平成 25 年度 仙台市戸建木造住宅耐震診断支援事業
診断報告書・審査指針についての質疑について

質疑の回答集

一般社団法人 宮城県建築士事務所協会
耐震診断審査委員会

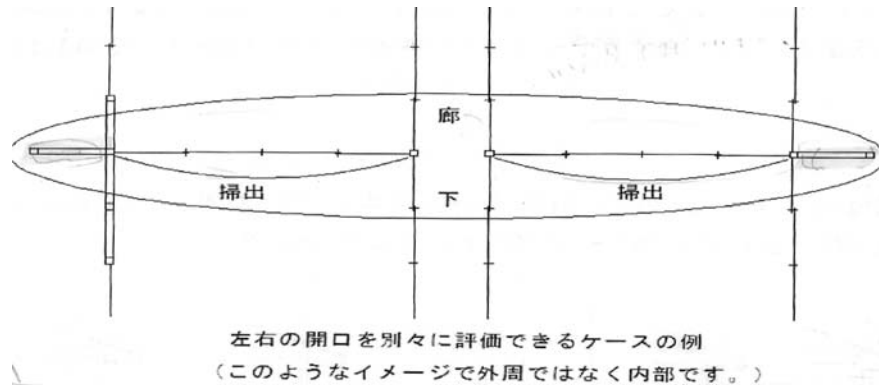
窓型開口壁について、窓の高さが 600～1200 程度の場合と指針では表記されていますが、1200 未満の窓としなかったのは意味があって、高さが 300 や 450 程度の場合はどのように評価するのでしょうか。また、1350 の開口の場合、天井高さ 2400 と 3000 の場合でも、一準に掃き出し型と考えるのでしょうか。

下がり壁及び腰壁は、横架材まで達していないと評価できないという旨のご説明に聞き取れましたが、上下に横架材があれば、評価可能と判断して宜しいでしょうか。改訂版例題では、内壁について掃き出しとして評価されています。

A : 窓高さの表記は、解説書の通りです。Q & A Q3.69 1200 を超える開口部は、掃き出しとする。と記載しています。

原則として、Q & A Q3.70 で横架材が無いものは評価できない。また、石膏ボード、ラスボード等の施工が横架材に達して無くても、脆弱な施工でない場合は、垂れ壁として壁評価します。但し、内外壁耐力が 2.0KN/m 程度の耐力壁であることが前提になります。

また、600mm 以下の開口窓も、窓型有開口壁として算定してください。垂れ壁は、天井からの距離が 360mm 以上であるもの、同様に写真添付 または、図面に表記してください。

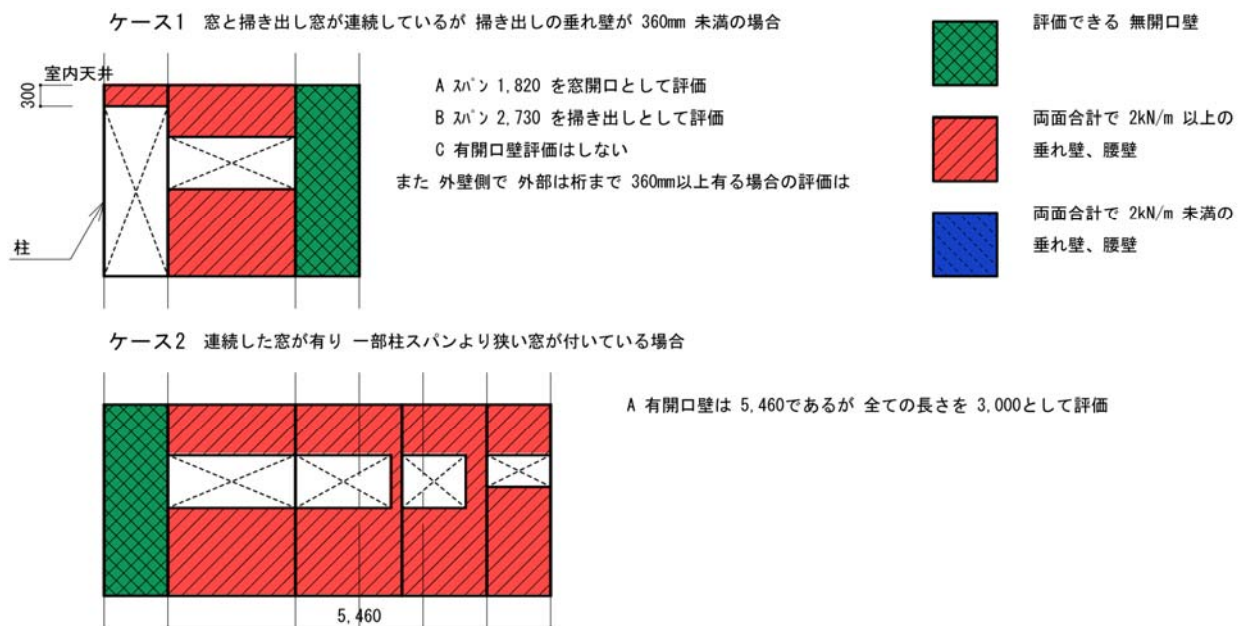
両側に無開口壁が有り、中央部の廊下が繋がっていない為に、両方から3 mの掃き出しとして算定する。

ケース1 垂れ壁が 360mm以上必要です。
